# サービス通信

No. FAS→021

富士重工業株式会社

1. 標 題：ラダーケーブルの点検および交換
2. 適用機体：FA-200の機体で製造番号#1, #3~#11号機に該当する機体および航技研機
3. 適用度：指令事項
4. 目 的：1000時間点検の際ラダーケーブル素線の切損の発生が多かった（理由）だったので、については飛行の安全を計るためラダーケーブル素線を点検し、必要な場合には索径を1/8 IN $\phi$ から5/32 IN $\phi$ に変更した新ケーブルに交換する。
5. 指 示：ラダーケーブル素線切れを点検し本サービス通信13-1-(3)に該当する場合には索径5/32 IN $\phi$ の新ケーブルに交換する。
6. 実施時間：このサービス通信受領後、次の50時間点検時および索交換を実施する迄の全ての100時間点検毎にラダーケーブルの素線の点検を実施すること。本サービス通信13-1-(3)に該当する場合はケーブルの交換を実施すること。更に、ケーブル素線の切損がない場合でも次の1000時間点検時にケーブルの交換を実施すること。
7. 承 認：航空局承認済(形333)45.3.25
8. 所要部品：次の部品を富士重工より無償支給する。

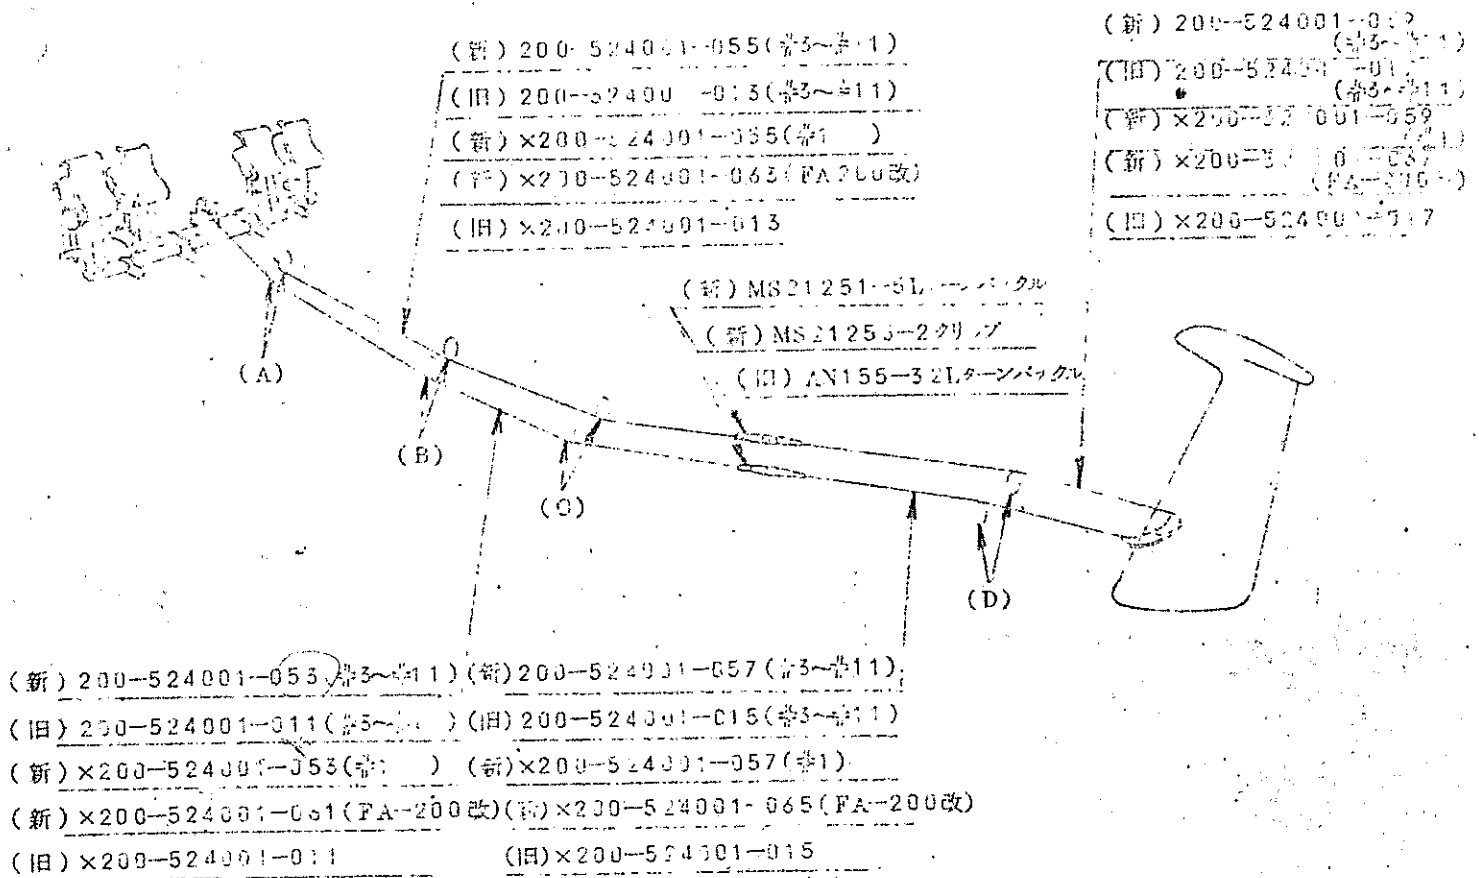
- 2) ラダーを左および右に一杯踏んだ状態でラダーケーブルの滑車 (A), (D) との接触面を点検し、ケーブルの素線切れが発生していないか点検する。ケーブルの素線切れは布でこすつた場合布がひつかかることにより判定できる。
- 3) ケーブル素線の切損がケーブル長さ 25 mm の間に 6 個以上発生している場合には、ラダーケーブルを交換すること。

- (1) 前座席および後座席を取り外す。
- (2) 胴体側の胸 1 胸 2, 中央ボックス上の燃料ロック部および後席中央ボックス上の点検ドアを取り外す。
- (3) ターンバックルを取り外して索をゆるめる。
- (4) (A) (B) (C) の滑車を取り外す。但しガードピンはそのまま差し込んでおくこと。(D) の滑車はそのまま取り付け置き、ガードピンのみを取り外す。
- (5) ラダーペダルトルクチューブのアームおよび舵面連結部より索を取り外し、前索は前部胴体下面の点検孔より、後索は後部胴体より引き抜き新ケーブルと交換する。
- (6) (A) (B) (C) の滑車を取り付けナットにコッターピンを取り付ける。および (D) の滑車にガードピンを差し込む。
- (7) ラダーペダルトルクチューブのアームおよび舵面取付部に索を取り付けターンバックルで索を締める。
- (注) このとき、クリップはまだかけないこと。
- (8) 索の取付が完了したならばラダー系統の調整を行う。
- (9) ペダルおよび舵面をフリーにする。

(ロ) 左右索をターンバックルで調整し張力が $5 \pm 5 \text{ lb}$  (2.04 ± 2.3 kg) になるまで張る。

(注) この時舵面は中立位置にあり、左右ペダル側は同一面にあること。

(ハ) 右ペダルを踏込むと舵面が右側に左ペダルを踏込むと舵面が左側に動くことを確認する。

(A) 滑車…前胴下胴胴 - 1 点検孔部にある (F. STA 2070)

(B) 滑車…後席後部 F. STA 5500 円框の後側にある。

(C) 滑車…F. STA 4650 円框の後側にある。

(D) 滑車…F. STA 6779 円框の前側にある。
